±660kV HVDC Project from Matiari to Lahore in Pakistan

±660kV Lahore Converter Station

M L H V D C - E N G - E C I - D D - P C - 0 7 1 3 - 1 8 1 A

极1换流变保护屏B屏右侧端子排图
Right terminal diagram(=S2+TFP1B)

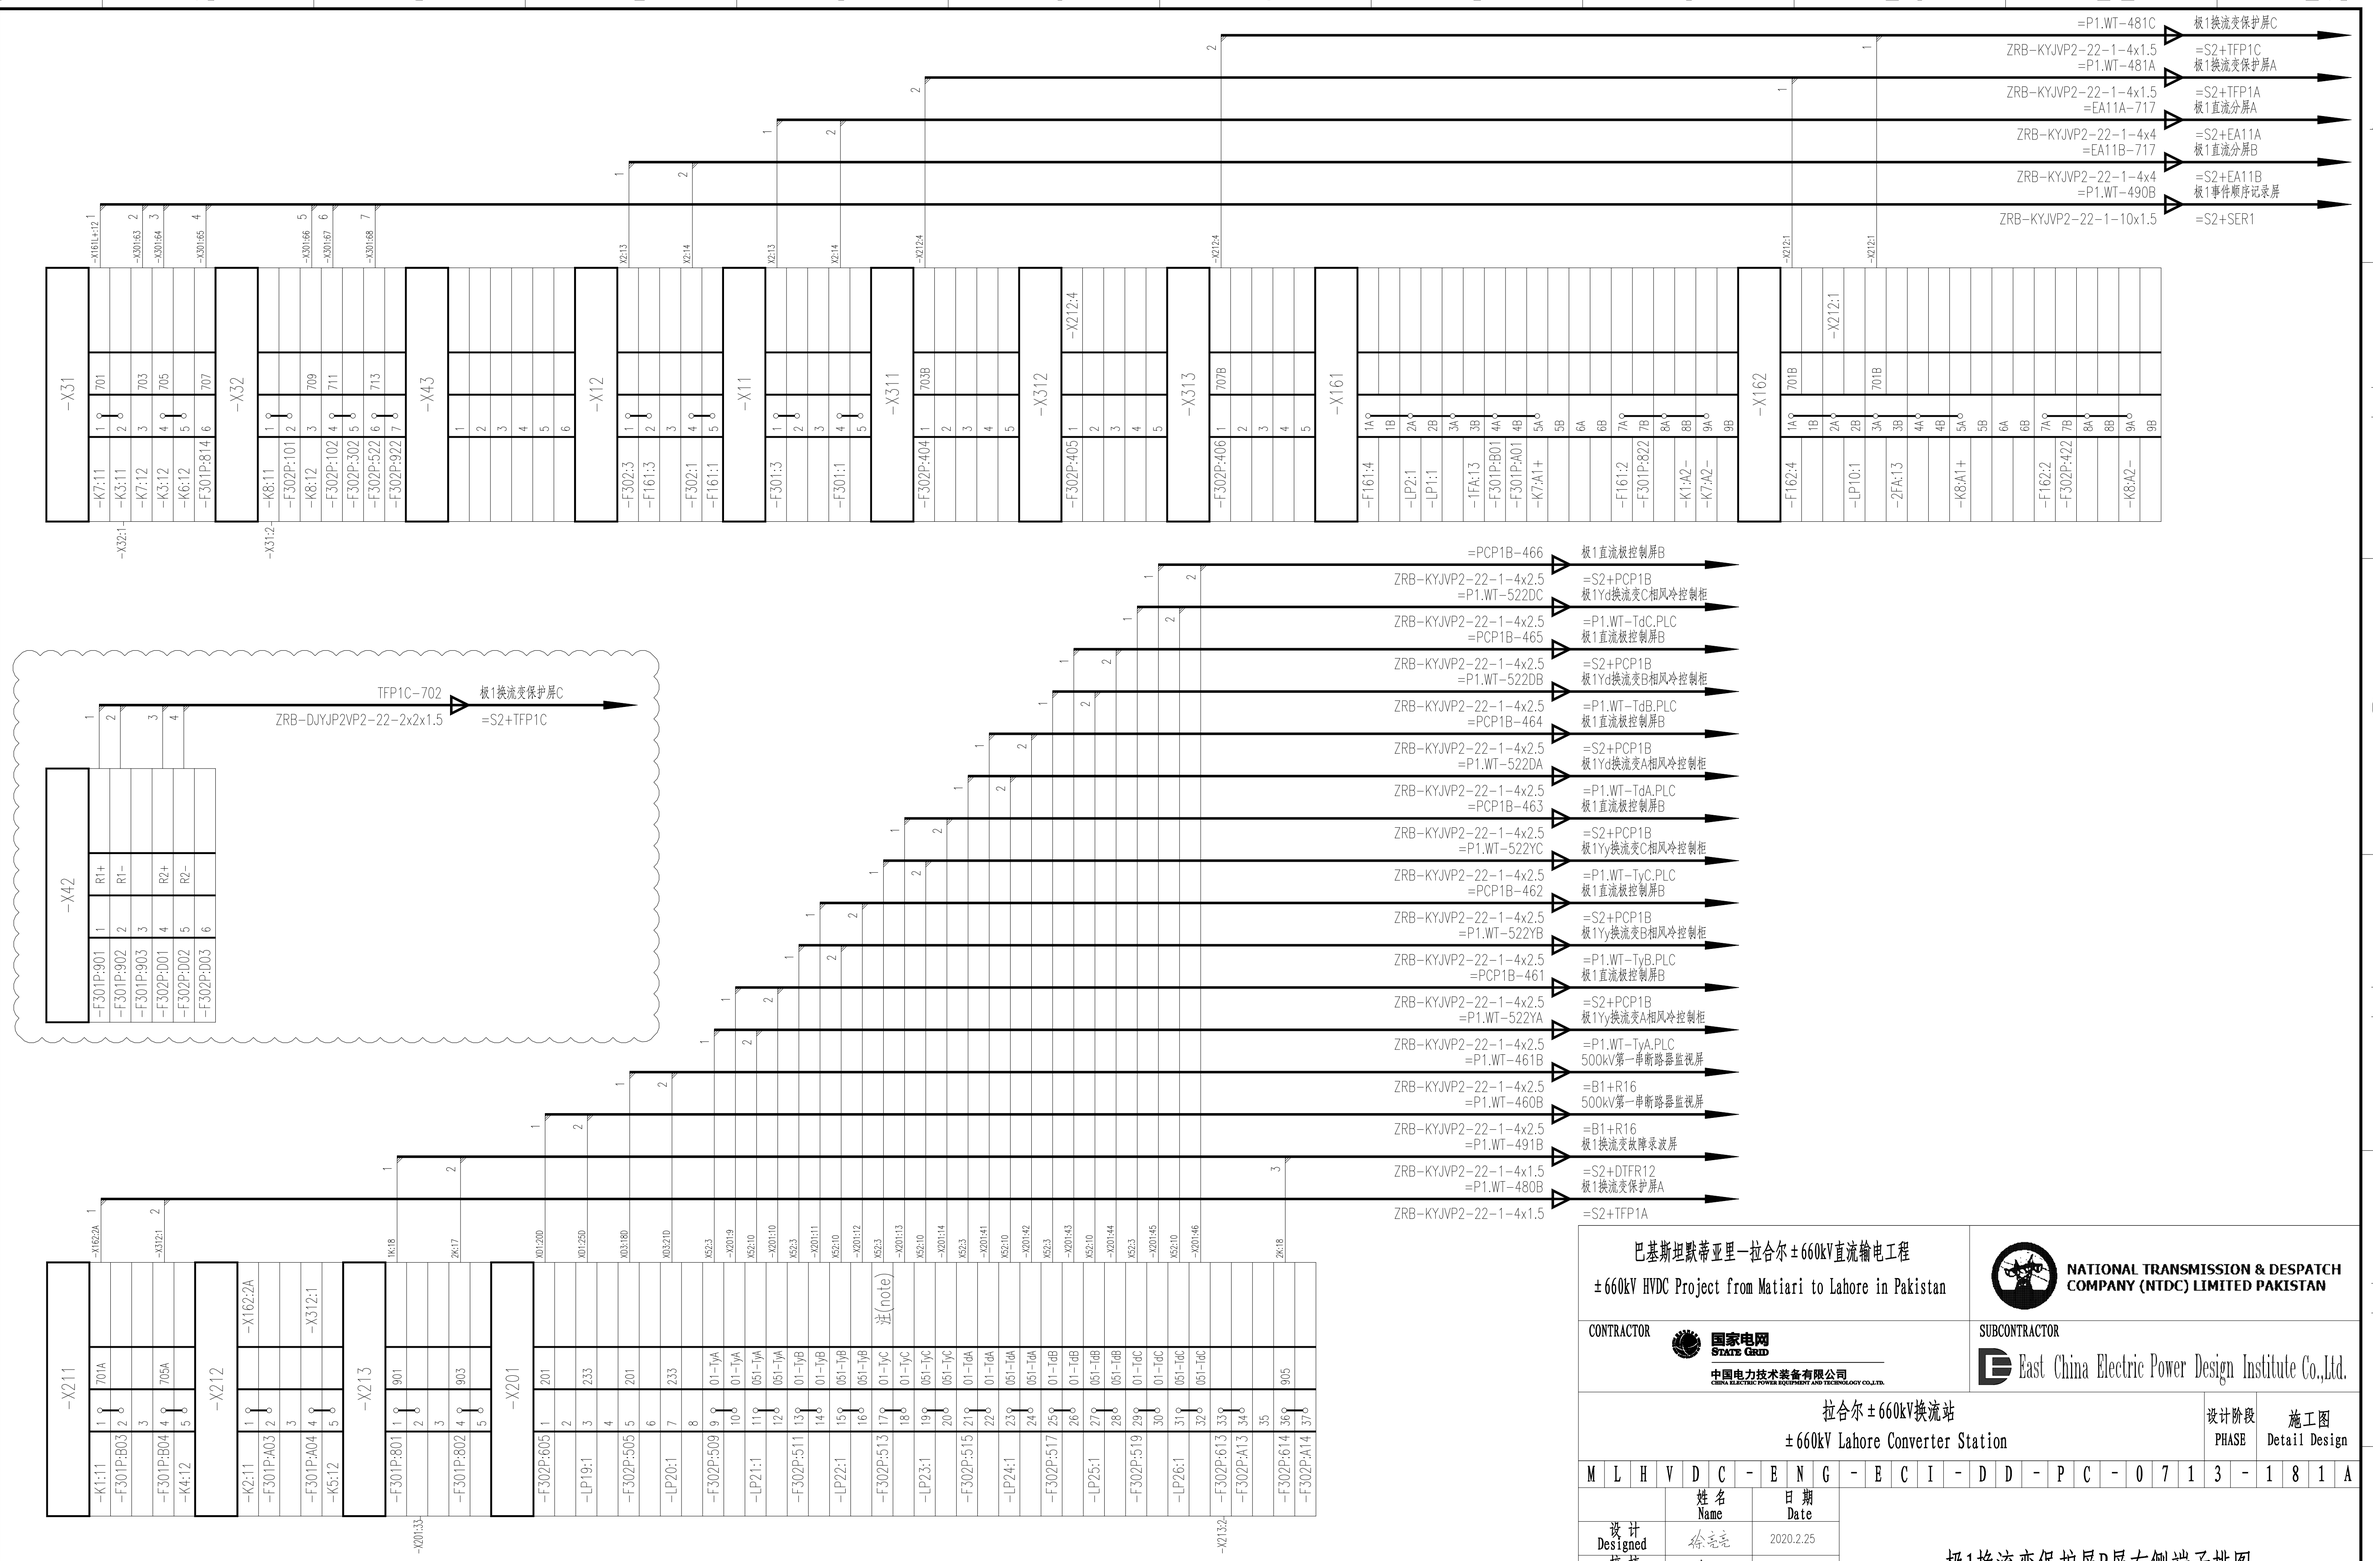
注：增加端子9-10、11-12、13-14、15-16、17-18、19-20、21-22、23-24、25-26、27-28、29-30、31-32之间的短接片。

Note: The connection piece needs to be increased between terminals 9-10、11-12、13-14、15-16、17-18、19-20、21-22、23-24、25-26、27-28、29-30、31-32.
